改善箇所説明図

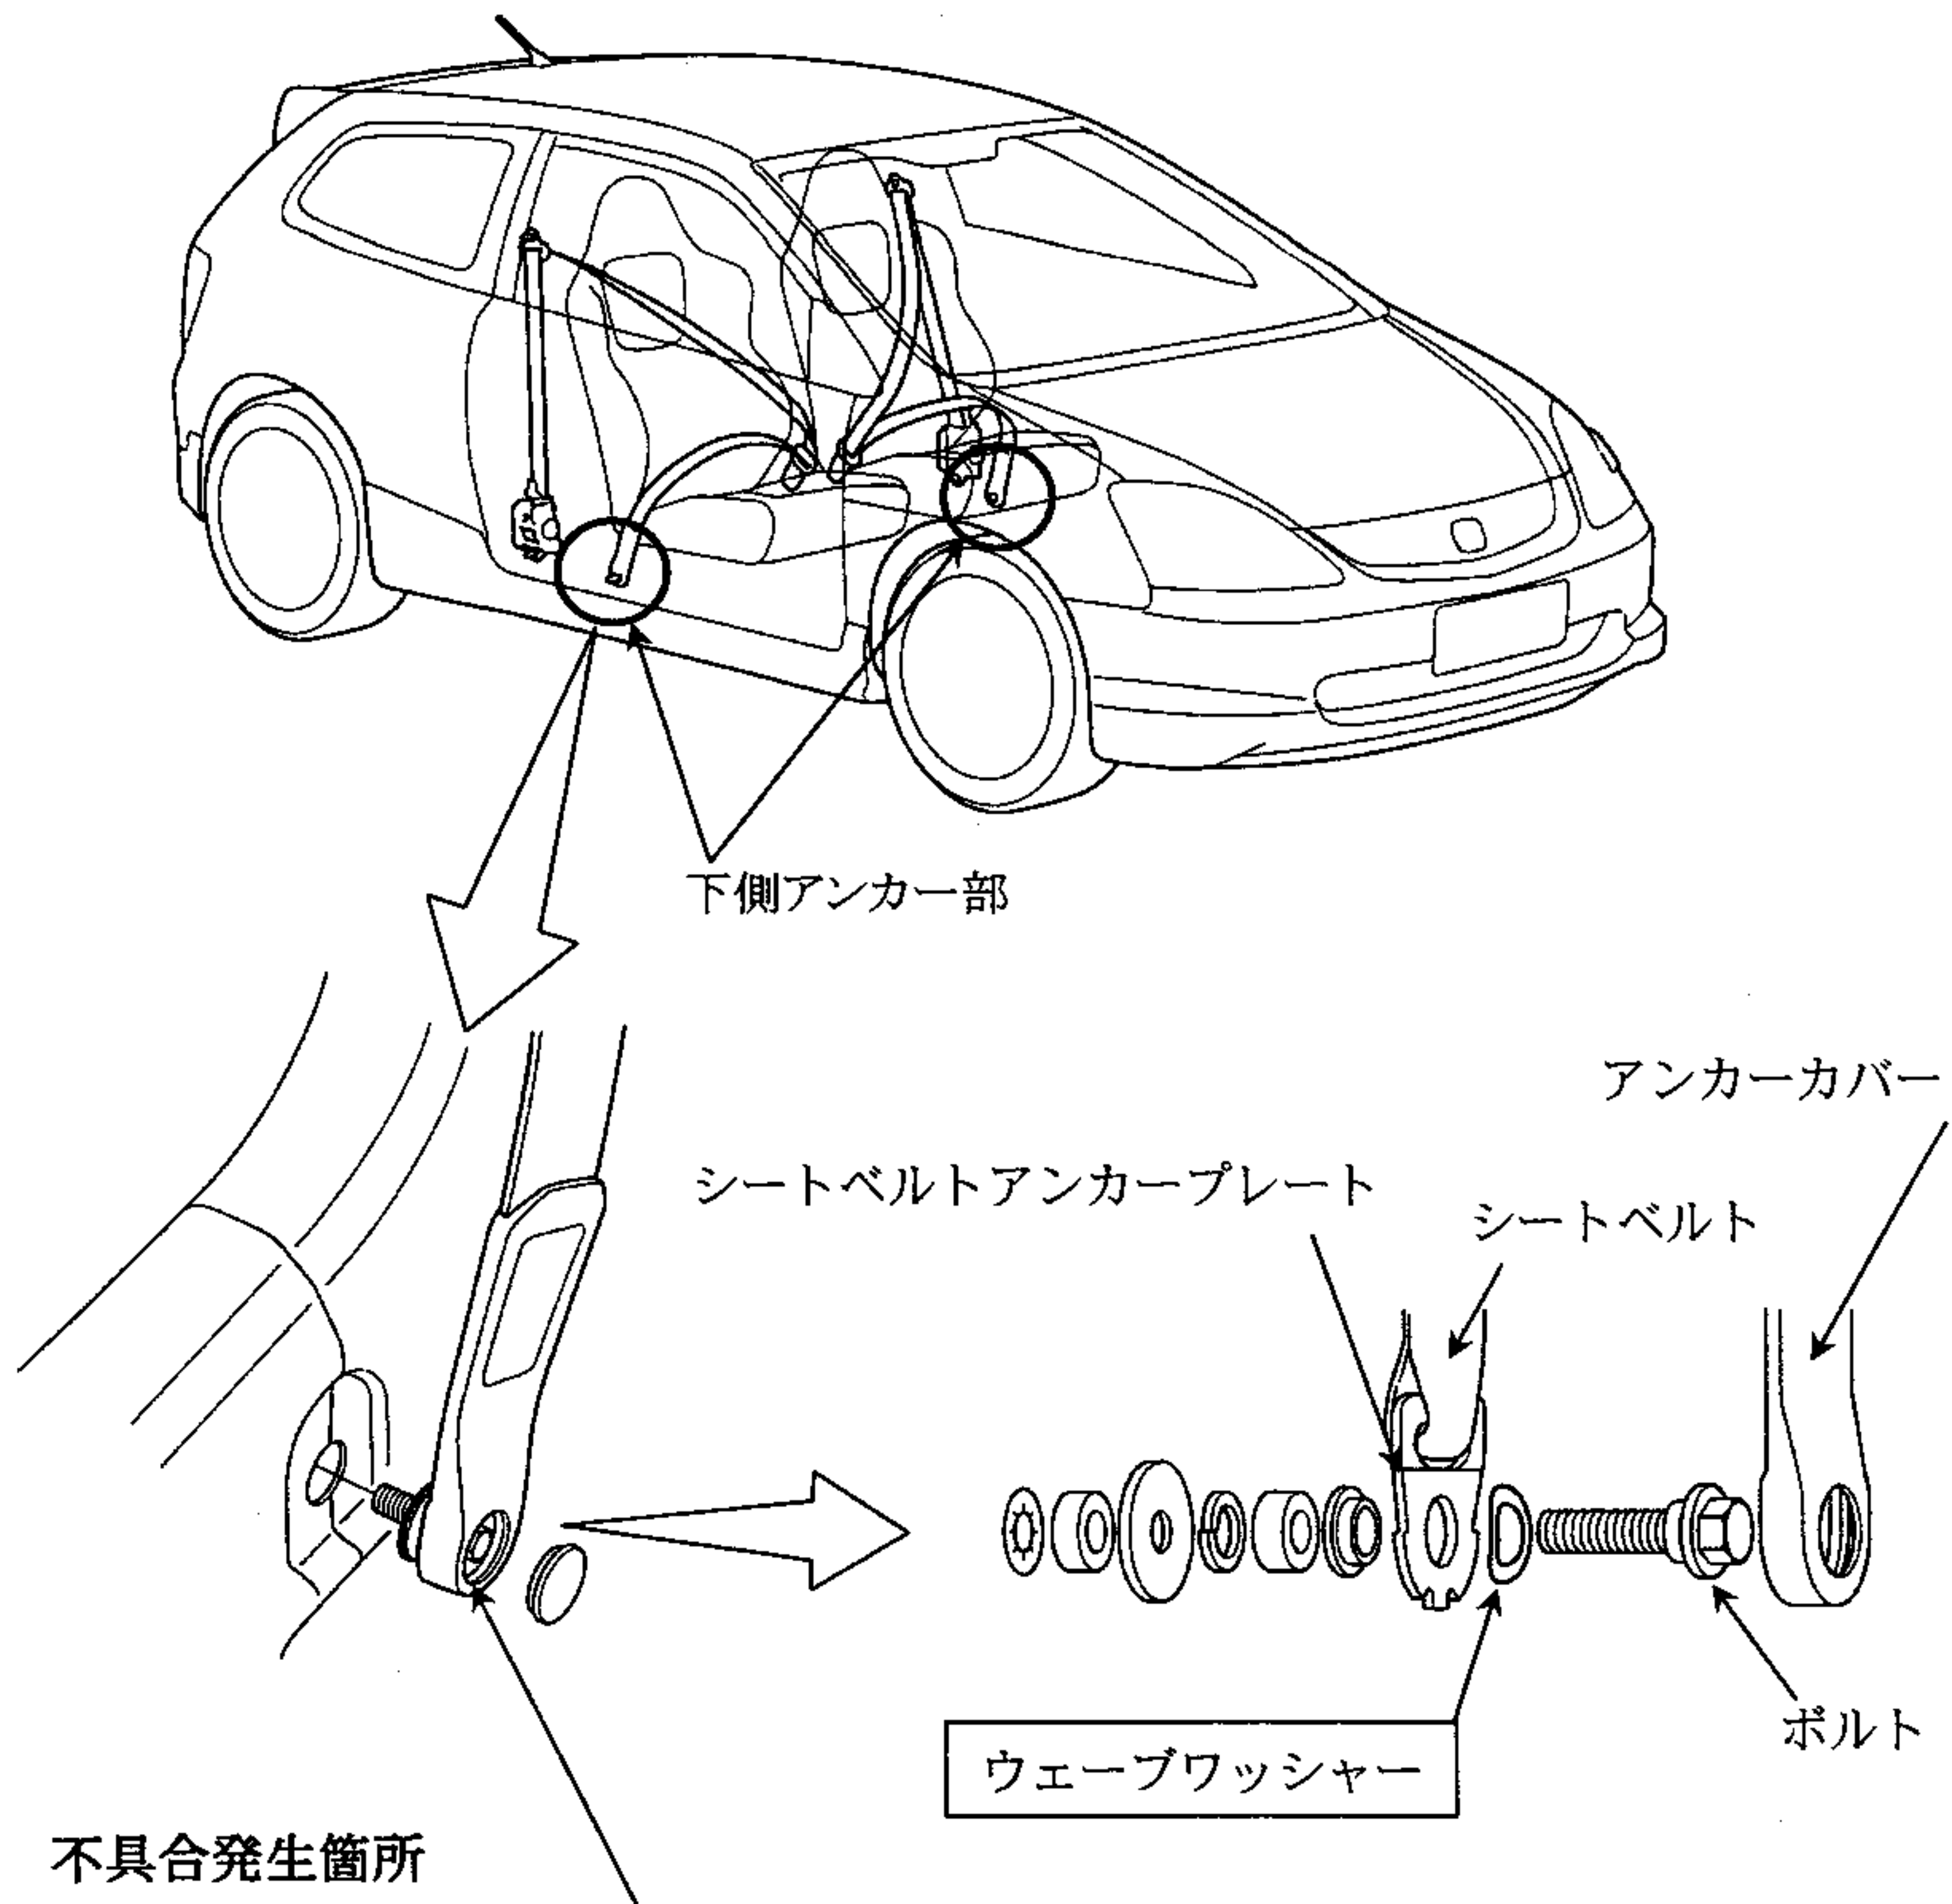
前部座席用シートベルトを車体に組付ける箇所(下側アンカー部)にあるウェーブワッシャーが不適切なため、当該アンカー部の首振り機構が固定され動かず、シートベルト装着時にベルトが腹部に掛かるものがある。そのため、衝突等の衝撃を受けた際に乗員への負担が増加するおそれがある。

全車両、シートベルト下側アンカー部の首振り機構を点検し、首振り機構が固定されているものはウェーブワッシャーを正規品と交換する。
